## 仕様変更のご案内

### DD96 形ユニットディスプレイ

DD96 形ユニットディスプレイの数字 LED 部品、赤色フィルタ、および内部入力回路を変更します。

#### 【変更①、②による外観の違い】

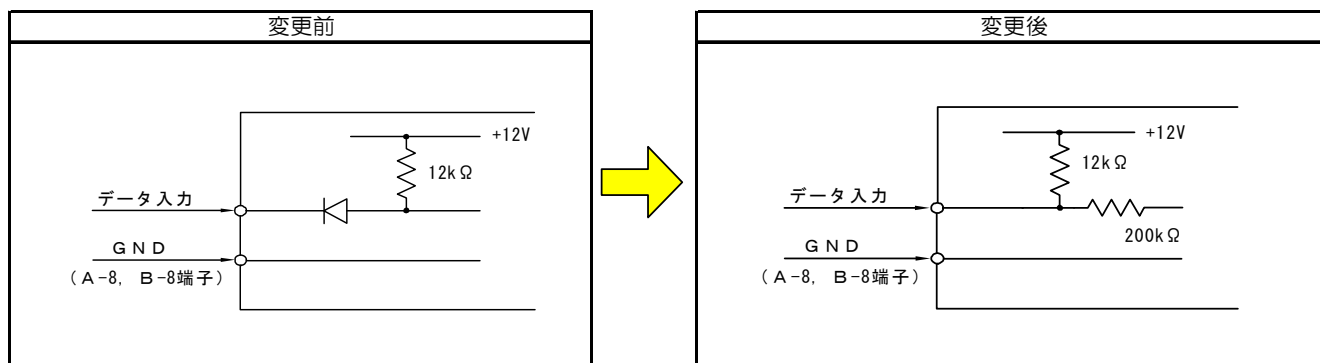
- ① 数字 LED 部品を変更します。(消灯時の数字 LED 色が「赤」から「白」になります。)
- ② フロントマウント形の表面に付けている赤色フィルタの色を濃く変更します。
- ③ 内部入力回路を変更します。(裏面参照)  
※性能および電氣的仕様に変更はありません。

フロントマウント形	<p>変更前</p>	<p>変更後</p>	<p>①および②の変更により、LED点灯時、数字と背景のコントラストが高くなり数字が見やすくなります。</p>
リアマウント形	<p>変更前</p> <p>赤</p>	<p>変更後</p> <p>白</p>	<p>①の変更により、消灯時の数字LED色が「赤」から「白」になります。 ※LED点灯時の色は「赤」のままで変更ありません。</p>
